Włoszczowa, dnia 09.07.2019 r.

Znak DOAT 72/07/2019

Dotyczy: odpowiedzi na pytania do postępowania na dostawę sprzętu jednorazowego i wielorazowego użytku dla Zespołu Opieki Zdrowotnej we Włoszczowie - Szpitala Powiatowego im. Jana Pawła II. **Nr sprawy 09/06/2019.**

Pakiet 14 poz. 4

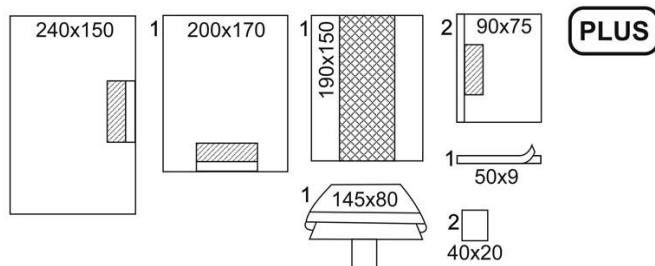
Czy Zamawiający wyrazi zgodę na wydzielenie powyższej pozycji?
Pozwoli to na złożenie większej ilości konkurencyjnych cenowo ofert.

Odpowiedź: Nie
